**PRÉFET
DE L'ARDÈCHE**

**RAPPORT PORTANT SUR LA CESSATION D'ACTIVITÉ
D'UNE INSTALLATION DE STOCKAGE DE DÉCHETS NON DANGEREUX
EXPLOITÉE PAR LE SICTOBA A GROSPIERRES**

Ref DREAL : 20221020-RAP-DAEN0877

Schéma de détail en tête de talus à 50 % Est et Ouest

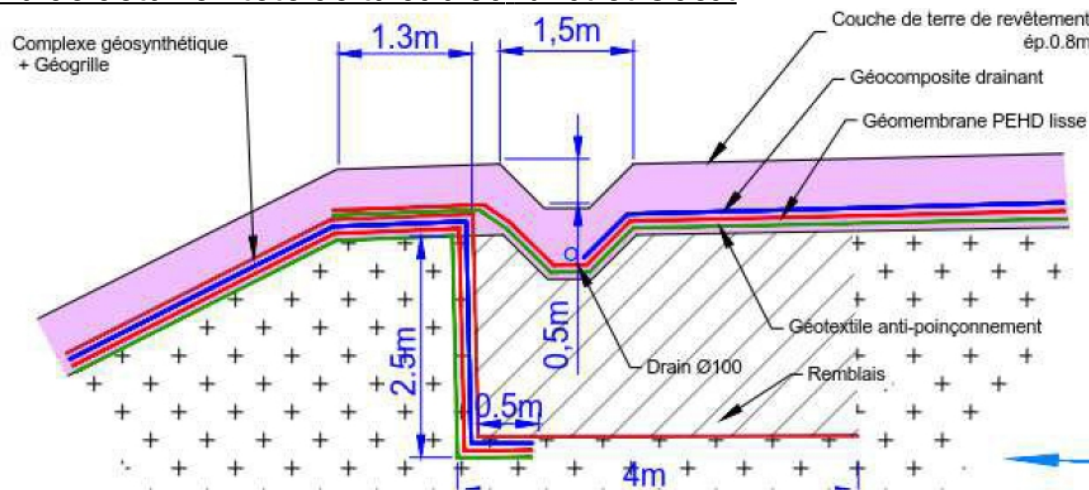
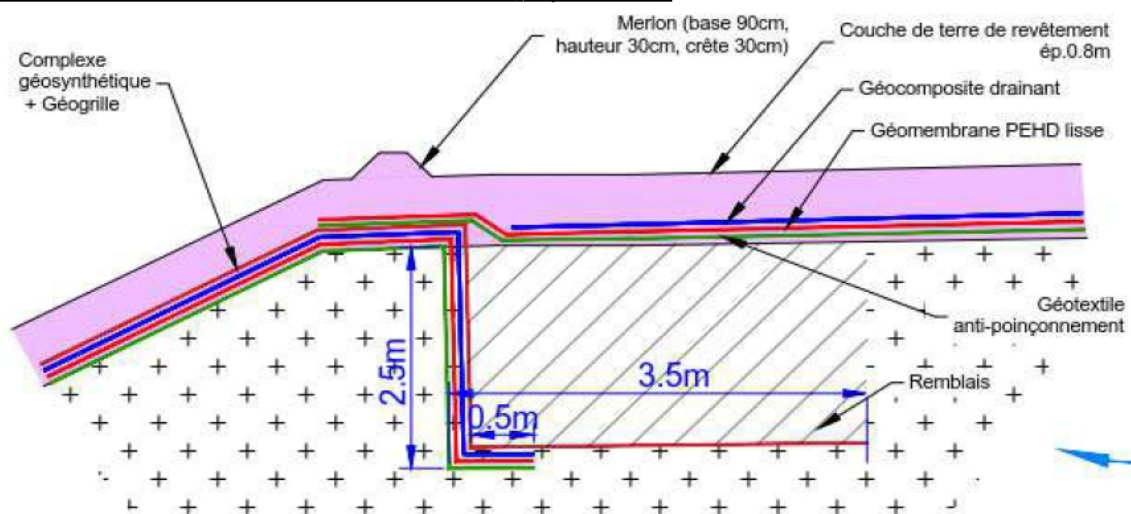
– La tranchée d'ancrage, en tête de talus, du complexe géosynthétique et la résistance de la géogrille accroche-terre ont été dimensionnées selon la norme XP G 38 067, afin d'assurer la stabilité de la couche de terre de 80 cm en talus. (voir schémas ci-dessous)

Il n'y a finalement pas de merlon mais un fossé de collecte des eaux pluviales.

Schéma de détail en pied de talus à 50 % Est et Ouest

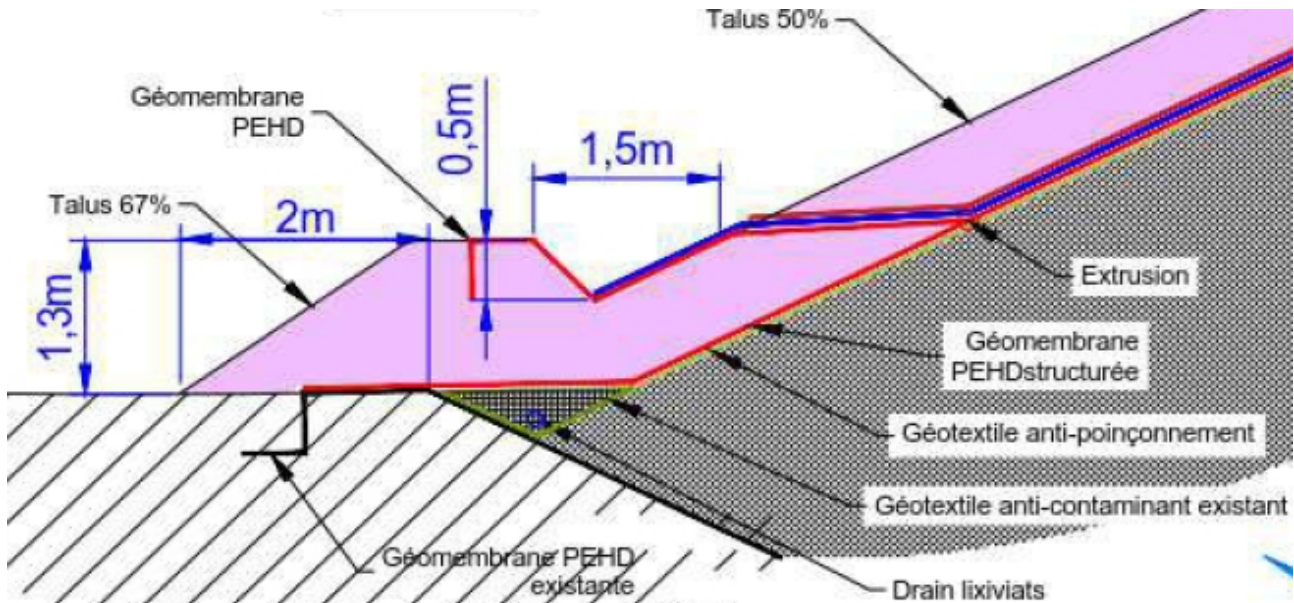
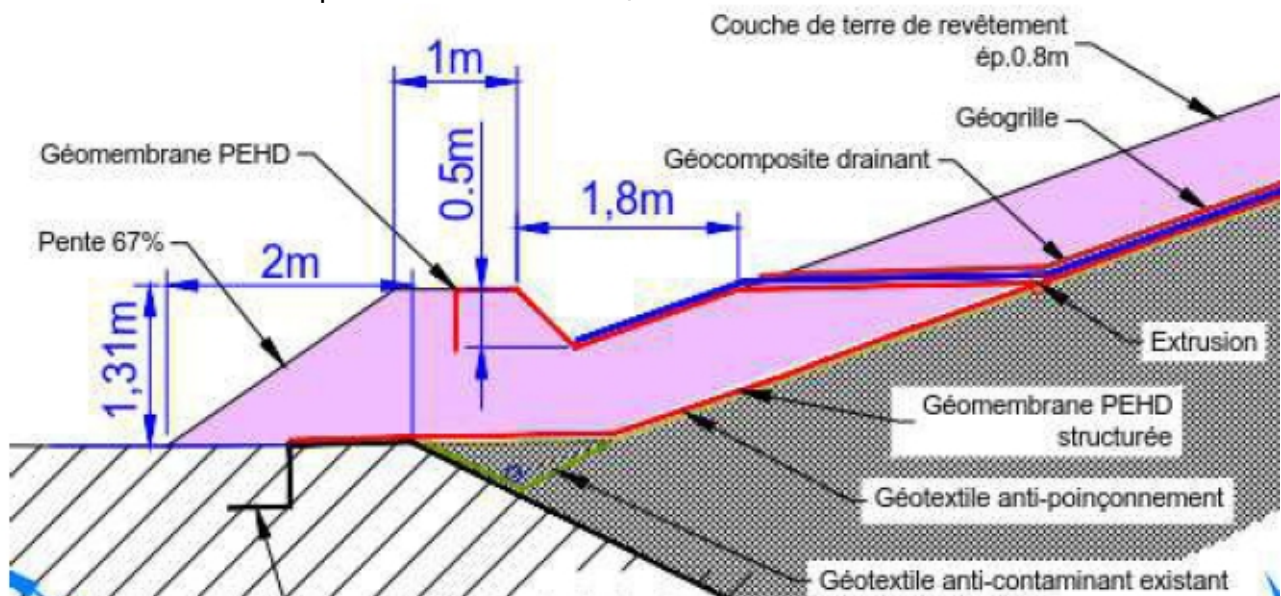
– En pied de talus : Le géotextile anti-poinçonnement et la géogrille de renforcement descendent jusqu'en pied et recouvrent la zone de replat jusqu'en tête de fossé. Le géocomposite de drainage est prolongé jusque dans le fossé pour les eaux pluviales, de façon à drainer celles de la couverture. La géomembrane est prolongée au-delà du fossé de façon à recouvrir toute sa surface et à assurer une continuité d'étanchéité de l'alvéole par la géomembrane. Elle fera l'objet d'un lestage ou d'une tranchée d'ancrage au-delà de l'ouvrage pour assurer la pérennité de l'ouvrage (voir schémas ci-dessous).
